目次

選定図

●DMV型

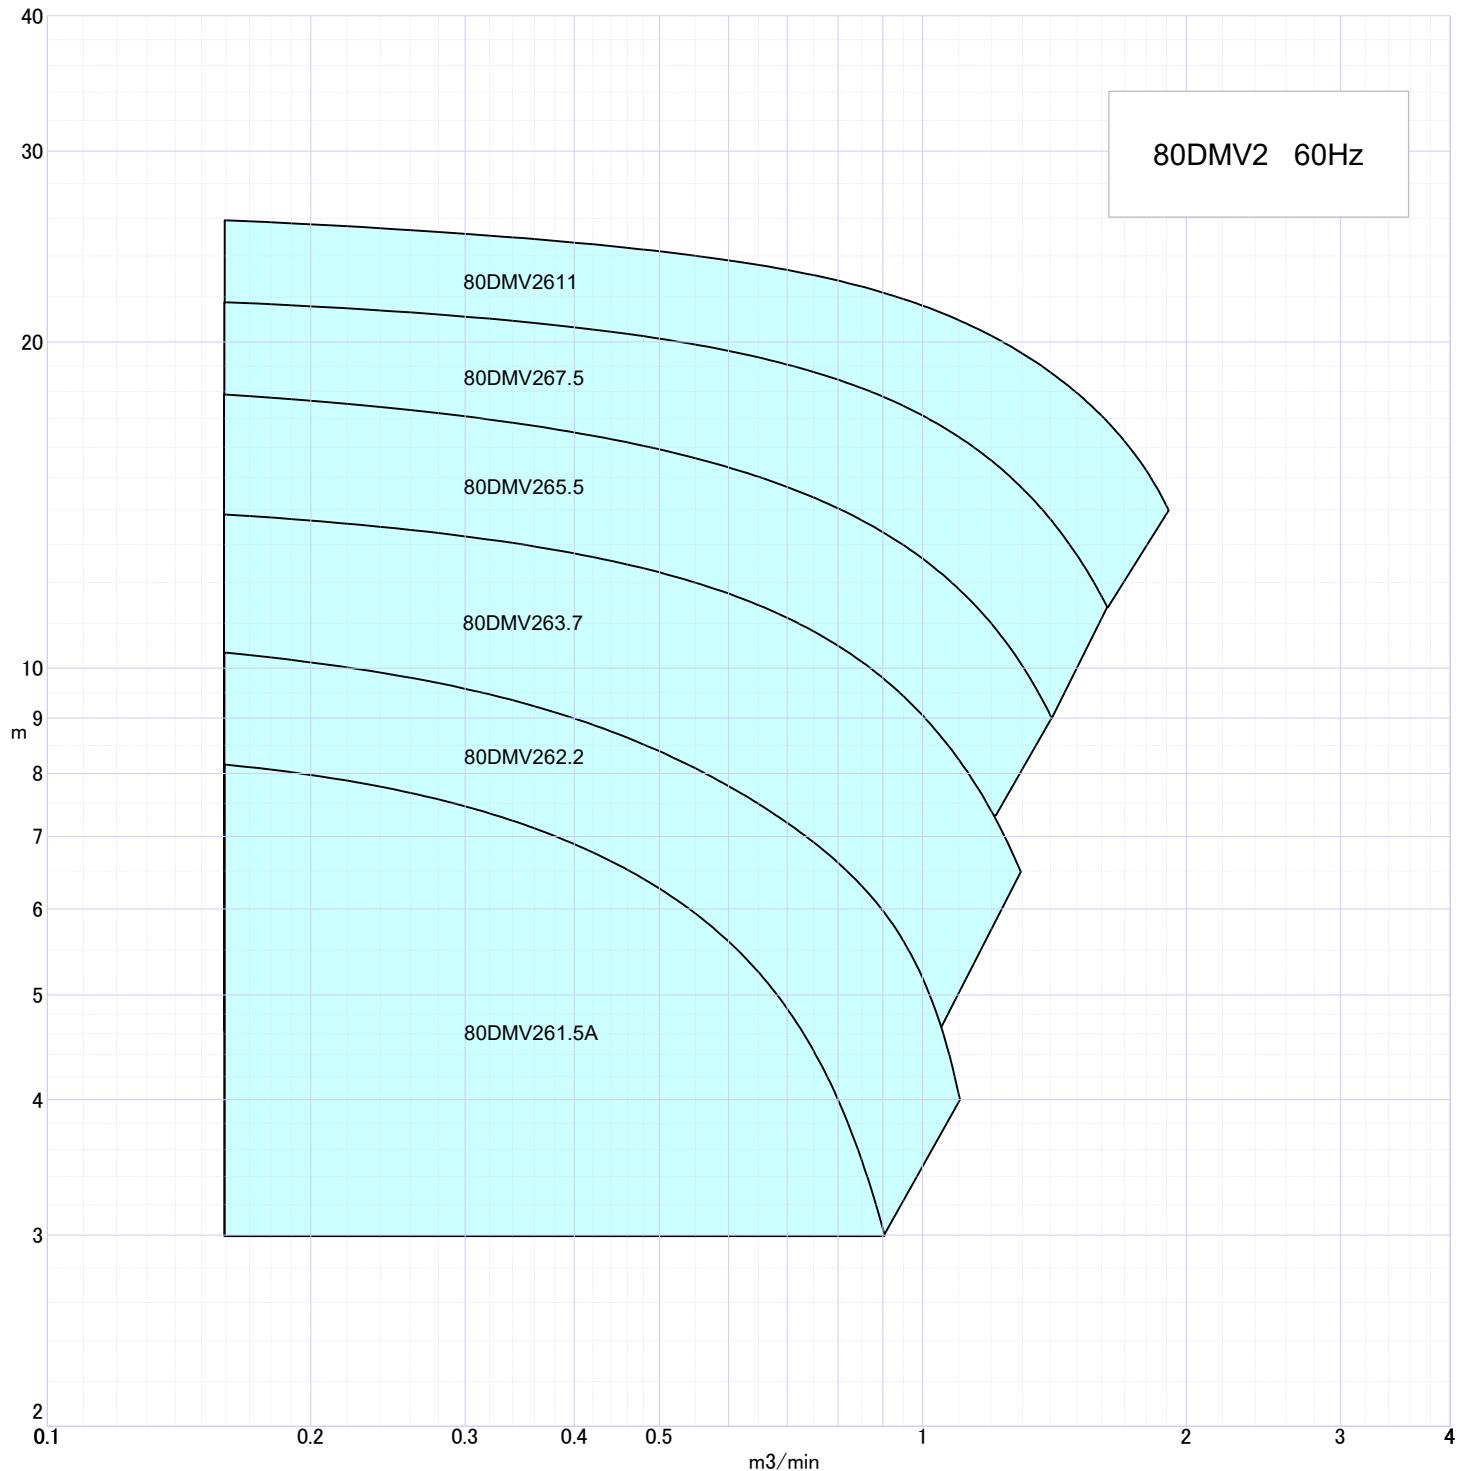
口径 mm	旧機名
50	50DMV26. 4A
	50DMV26. 75A
	50DMV261. 5
65	65DMV26. 75A
	65DMV261. 5
	65DMV262. 2
	65DMV263. 7
	65DMV265. 5
	65DMV267. 5
	65DMV2611
	80DMV261. 5
80	80DMV262. 2
	80DMV263. 7
	80DMV265. 5
	80DMV267. 5
	80DMV2611
	100DMV263. 7
100	100DMV265. 5
	100DMV267. 5
	100DMV2611
	150DMV2611

新機名	新商品 コード	備考
50DMV26. 4A	DMV22122	
50DMV26. 75A	DMV22132	
50DMV261. 5	DMV22141	
65DMV26. 75A	DMV22212	
65DMV261. 5	DMV22221	
65DMV262. 2	DMV22231	
65DMV263. 7	DMV22241	
65DMV265. 5	DMV22251	
65DMV267. 5	DMV22261	
65DMV2611	DMV22271	
80DMV261. 5A	DMV22322	
80DMV262. 2	DMV22331	
80DMV263. 7	DMV22341	
80DMV265. 5	DMV22351	
80DMV267. 5	DMV22361	
80DMV2611	DMV22371	
100DMV263. 7	DMV22411	
100DMV265. 5	DMV22421	
100DMV267. 5	DMV22431	
100DMV2611	DMV22441	
150DMV2611	DMV22631

口径 mm	旧機名
65	65DMVF63. 7
	65DMVF65. 5
	65DMVF67. 5
80	80DMVF63. 7
	80DMVF65. 5
	80DMVF67. 5
	80DMVF611
100	100DMVF63. 7
	100DMVF65. 5
	100DMVF67. 5
	100DMVF611
	150DMVF611
	150DMVF611

新機名	新商品 コード	備考
65DMVF63. 7	DMVF2241	
65DMVF65. 5	DMVF2251	
65DMVF67. 5	DMVF2261	
80DMVF63. 7	DMVF2341	
80DMVF65. 5	DMVF2351	
80DMVF67. 5	DMVF2361	
80DMVF611	DMVF2371	
100DMVF63. 7	DMVF2421	
100DMVF65. 5	DMVF2431	
100DMVF67. 5	DMVF2441	
100DMVF611	DMVF2451	
150DMVF611	DMVF2631

※代表性能曲線の変更あり、機名変更あり

吐出し量 m³/min	全揚程 m	吐出し量 m³/min	全揚程 m
0.06	5.3	0.350	2.0
0.06	7.8	0.460	3.0
0.06	10.6	0.390	8.0
0.100	5.3	0.620	2.0
0.380	7.4	0.700	5.2
0.440	10.0	0.820	6.8
0.200	15.2	0.900	11.3
0.200	19.0	1.000	14.0
0.200	22.5	1.150	16.5
0.200	27.5	1.300	20.5
0.680	5.0	0.900	3.0
0.820	6.5	1.100	4.0
0.850	10.2	1.300	6.5
1.000	12.6	1.400	9.0
1.140	16.0	1.620	11.4
1.300	19.5	1.900	14.0
1.300	6.4	1.700	4.0
1.400	9.2	1.800	7.0
1.600	11.4	2.050	8.2
1.900	14.6	2.450	10.8
<hr/>

吐出し量 m³/min	全揚程 m	吐出し量 m³/min	全揚程 m
0.200	15.2	0.900	11.3
0.200	19.0	1.000	14.0
0.200	22.5	1.150	16.5
0.850	10.2	1.300	6.5
1.000	12.6	1.400	9.0
1.140	16.0	1.620	11.4
1.300	19.5	1.900	14.0
1.300	6.4	1.700	4.0
1.400	9.2	1.800	7.0
1.600	11.4	2.050	8.2
1.900	14.6	2.450	10.8
<hr/>

DG型

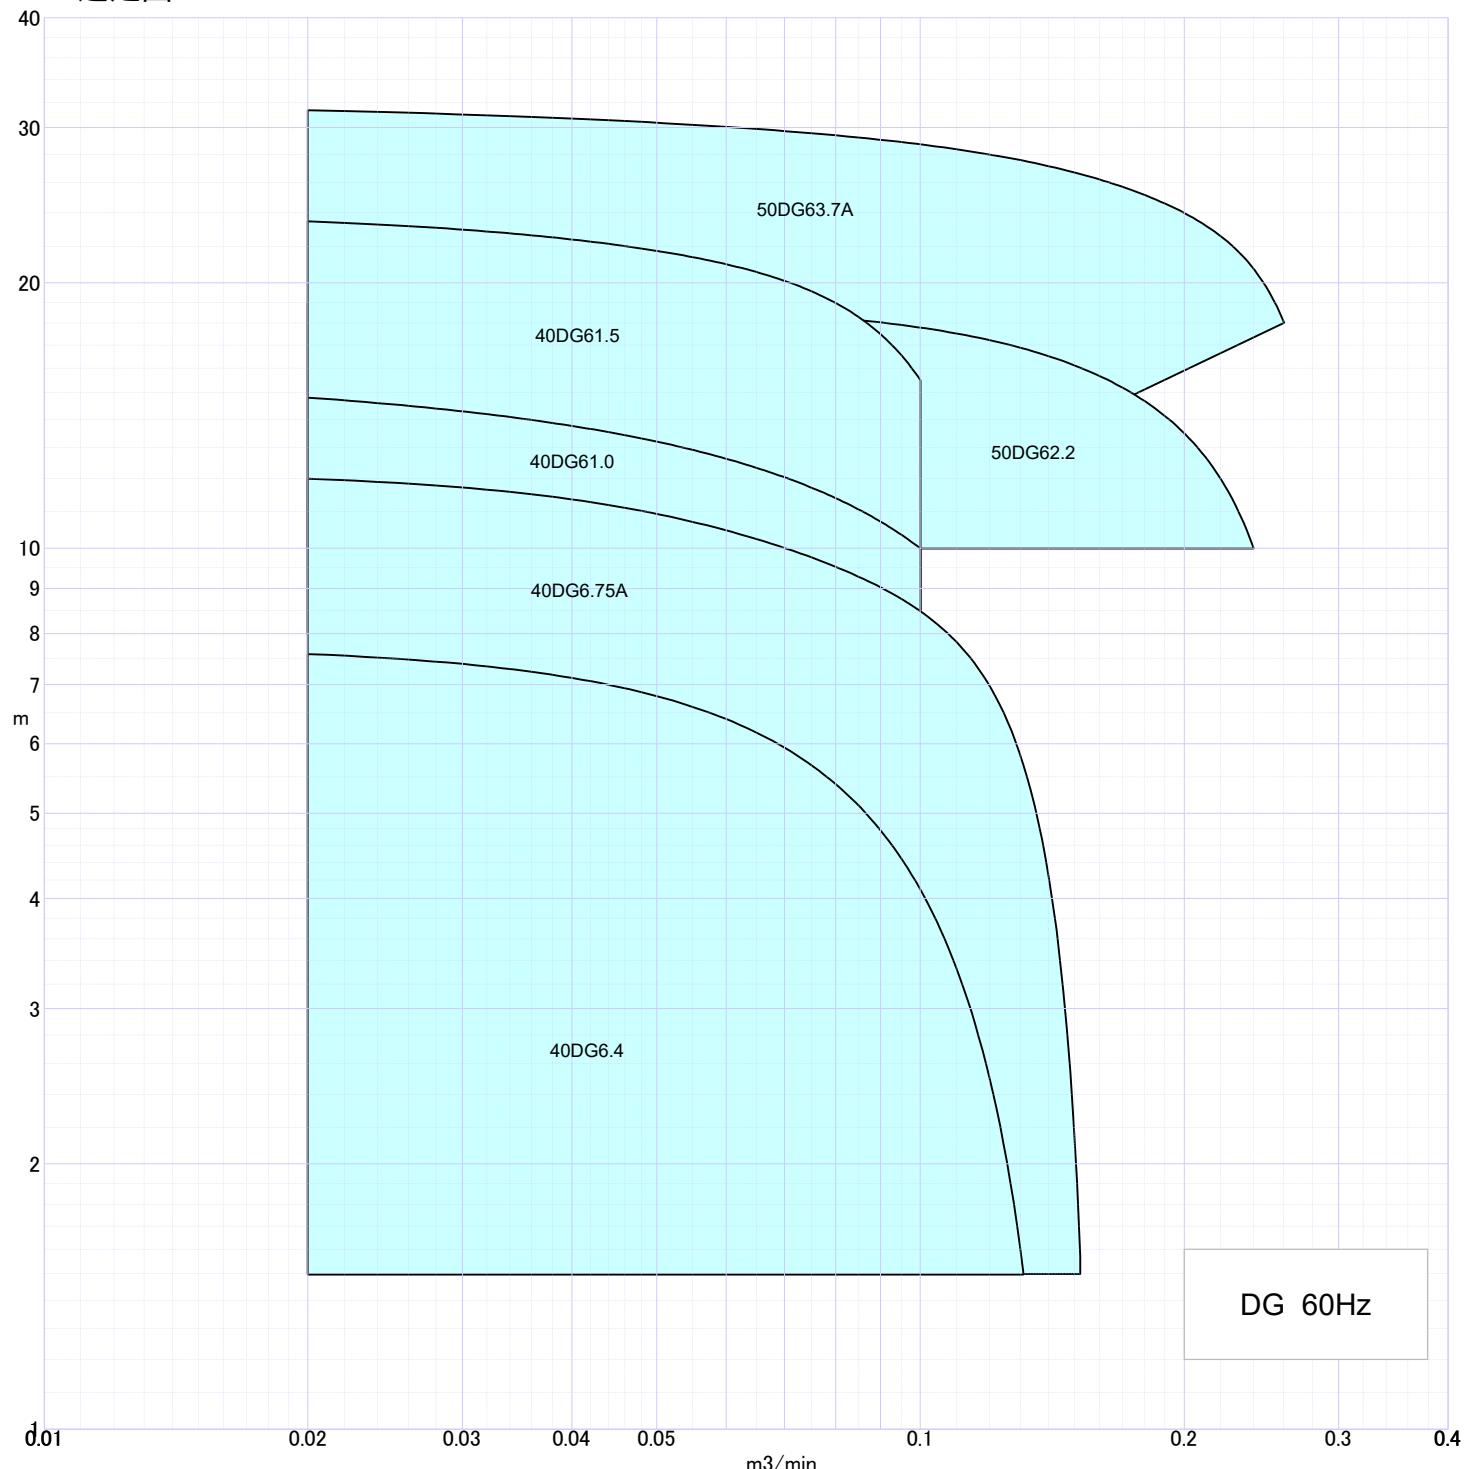
口径 mm	旧機名
40	40DG6.4
	40DG6.75
	40DG61.0
	40DG61.5
50	50DG62.2
	50DG63.7

新機名	新商品 コード	備考
40DG6.4	DG2111	
40DG6.75A	DG2122	性能変更あり
40DG61.0	DG2131	
40DG61.5	DG2141	
50DG62.2	DG2351	
50DG63.7A	DG2362	性能変更あり

※代表性能曲線の変更あり、機名変更あり

吐出し量 m³/min	全揚程 m	吐出し量 m³/min	全揚程 m
0.020	7.6	0.131	1.5
0.020	11.9	0.152	1.5
0.020	14.8	0.100	10.0
0.020	23.5	0.100	15.5
0.020	18.9	0.240	10.0
0.020	31.4	0.260	18.0
